グランドfosポンプ株式会社

CM-A/I/G 一部構成部品の材料変更のご案内

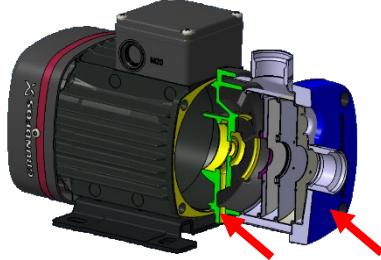
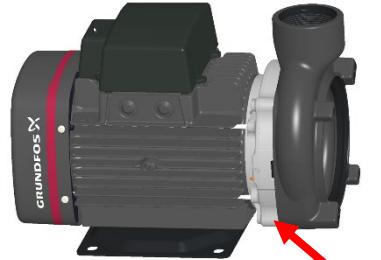
対象ポンプ ¹	対象ポンプ ²	フレーム サイズ	電動機 出力	参考図
CM-I/G 1/3/5	モーターフランジ	71, 80	0.25-1.28	
	リテーナーフランジ	ALL	ALL	
CM-A/I/G 10/15/25	モーターフランジ	90	1.27-2.2

3.変更内容

<3-1. ポンプ材料>

現在の材料 W.nr.0.6020(FC200相当)

変更後の材料 Aluminum alloy(アルミ合金)

材料変更に伴い、各変更部品の外観が一部変更いたします。

対象ポンプ	対象ポンプ	外観
CM-I/G 1/3/5	モータフランジ	
	リテーナフランジ	
CM-A/I/G 10/15/25	モータフランジ
